島根原子力発電所 2号炉

津波による損傷の防止

論点 2「津波防護の障壁となる地山の扱い」

(コメント回答)

1. 津波防護上の地山範囲の特定 防波壁（東端部）（2 / 2）

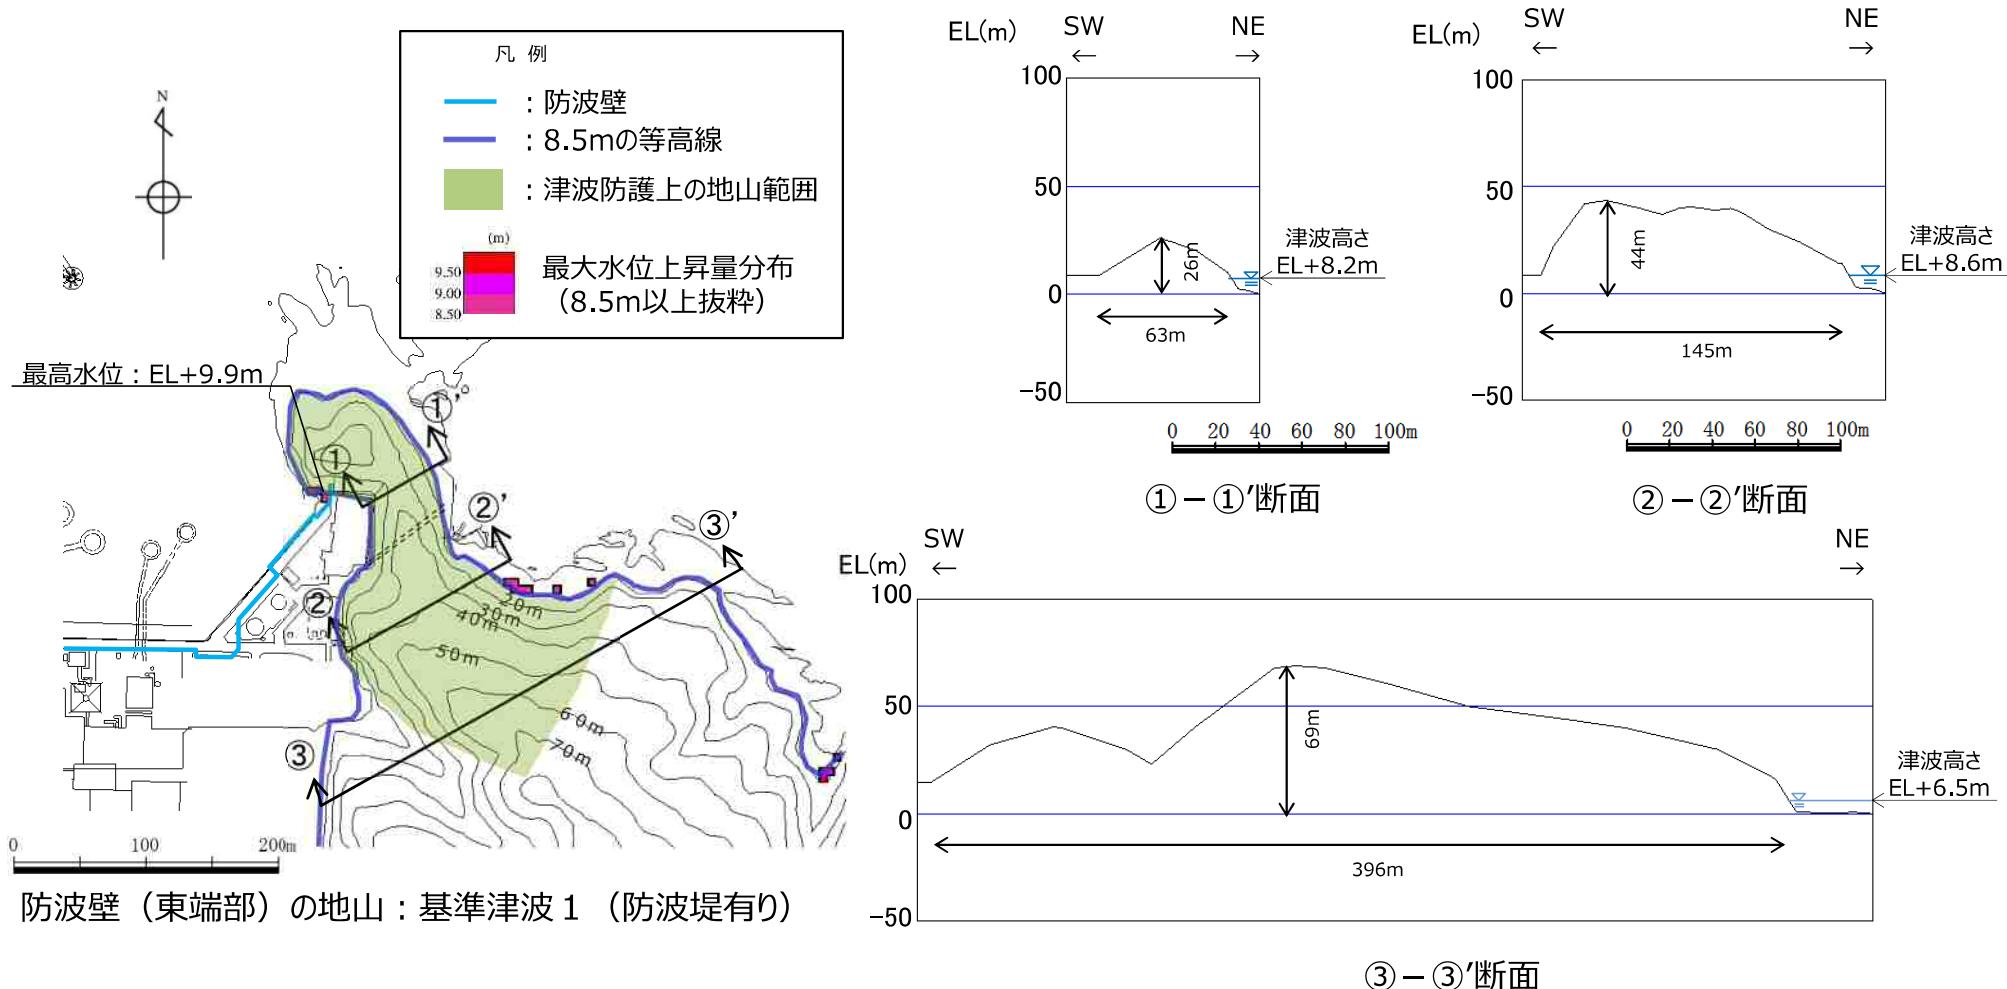
【No. 2（論点2）津波防護の障壁となる地山の扱い】

防波壁（東端部）及び防波壁（西端部）は双方とも地山斜面（岩盤）に摺付き、これらの地山が津波の敷地への地上部からの到達に対して障壁となっている。地山を津波防護上の障壁として活用した審査実績が無いことから、地山の耐震、耐津波設計上の位置付け、基準地震動及び基準津波に対する健全性の確保について説明する。

- 津波防護上の地山範囲における地形断面図を以下に示す。
- 防波壁（東端部）の地山は、下図に示すとおり南東側の標高が高く、幅が広くなっている。①-①'断面（高さ：26m、幅：63m）は、②-②'断面（高さ：44m、幅：145m）及び③-③'断面（高さ：69m、幅：396m）と比較して標高が低く、幅が狭いことから、津波防護の観点で最も厳しい断面と考え、津波防護を担保する地山斜面の検討対象は①-①'断面付近とする。

ルートマップ（平成8年調査）

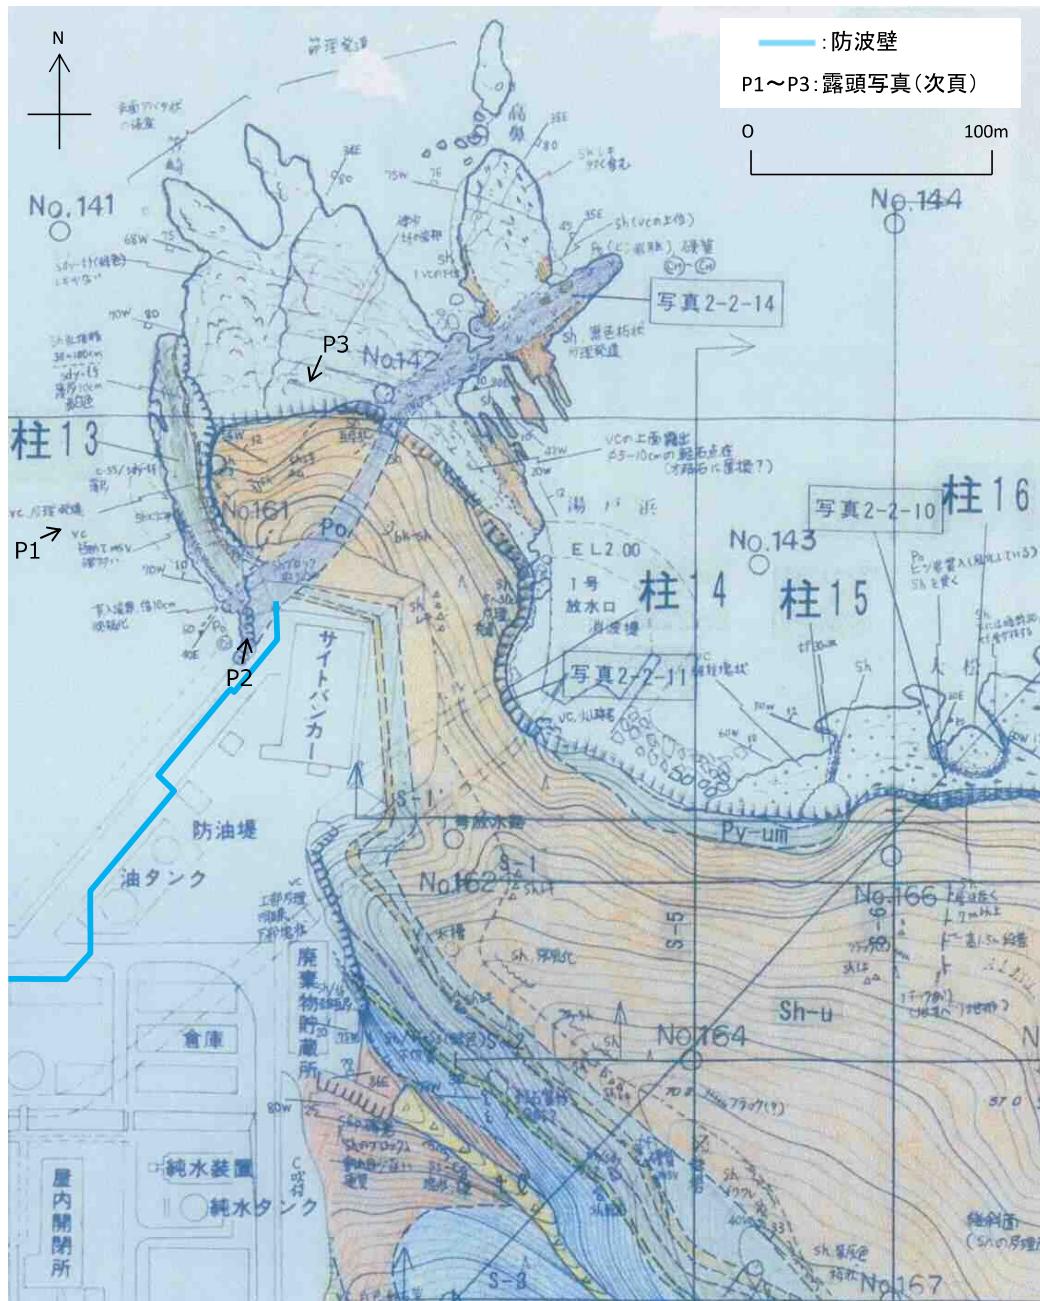
【No.14 津波防護の障壁となる地山の扱い】

地山が津波防護の障壁になっているのであれば、地山のきちんとした地質調査結果として詳しいルートマップ等を提示すること。

2. 1 地山の地質構造 防波壁（東端部）踏査結果

(1) 想定すべり面への影響

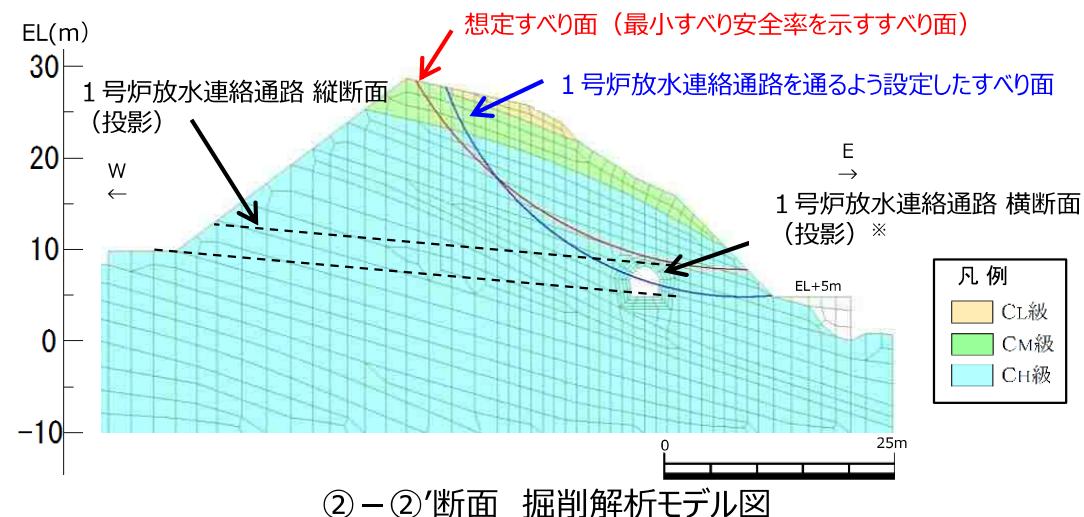
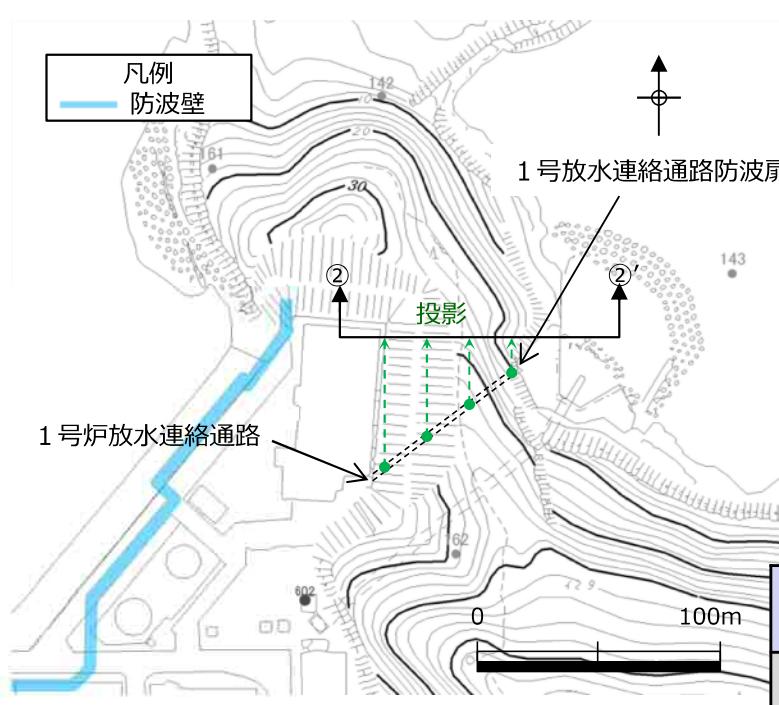
1. 津波遡上高の分布を踏まえた津波防護上の障壁となっている地山斜面の範囲の特定
2. 地山の地質構造、防波壁擦り付け部の構造・仕様の提示
3. 地山の耐震、耐津波設計上の位置付け（津波防護を担保する地山斜面、防波壁の支持地盤、防波壁及び1号炉放水連絡通路防波扉の周辺斜面等について）
4. 基準地震動及び基準津波に対する健全性確保の見通し（例えば、地震によるすべり、ひび割れ、津波による洗掘等）
5. 1号炉放水連絡通路の存在による悪影響

- ②-②'断面の想定すべり面（最小すべり安全率を示すすべり面）は、連絡通路に重ならないことを確認した。
- 連絡通路を通るすべり面を仮定し、連絡通路掘削前のすべり安全率を算定した結果、掘削前の安全率は7.32であった。連絡通路掘削後のすべり安全率を算定した結果、掘削後のすべり安全率は6.73（▲0.59）であり、影響は軽微であることを確認した。
- 掘削解析により、連絡通路の有無における想定すべり面上のひずみ増分を計算した結果、最大で0.003%であり、影響は軽微であることを確認した。
